RE: ADVIES CVC flap 2e pakket korte termijnmaatregelen Sloten en Nieuw-Sloten

Na het goedgekeurd hebben gekregen van het 1^e pakket korte termijn maatregelen in op de Sloterweg (drempels met 30km regime), is het in de CVC van 16/2 tijd voor het tweede pakket van mmaatregelen in Sloten en Nieuw-Sloten. Het betreft zebra's, fietsoversteek en voorrangswijziging op de Sloterweg –west, 30km regime op Ditlaar en Vrije

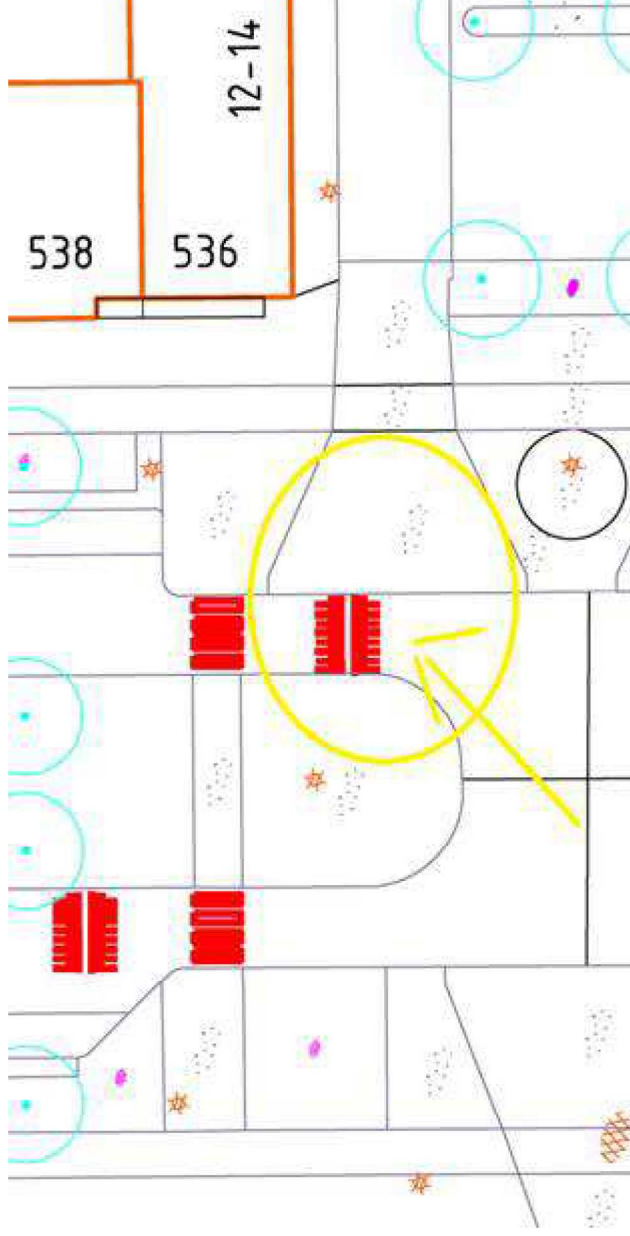
Wel nog opmerking op de tekeningen

Voor een drempel direct bij een uitrit krijg je geen akkoord, deze moet ergens anders.

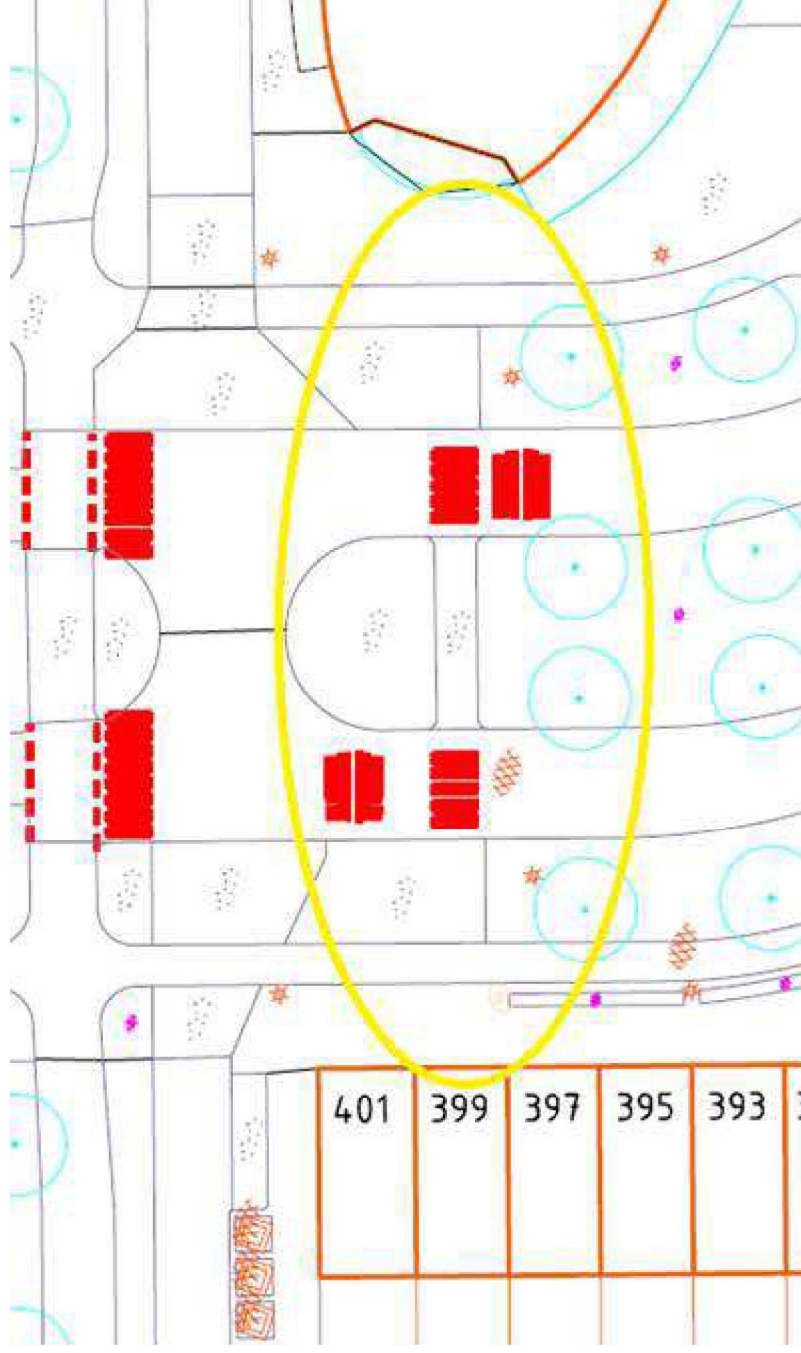
Ik weet dat in het verleden zebra's op die smalle oversteekje direct na de bocht altijd werden afgewezen als zijnde onveilig. Dus zicht, licht en aanduiding van tevoren is wel nodig als je deze locatie wil gaan doen.
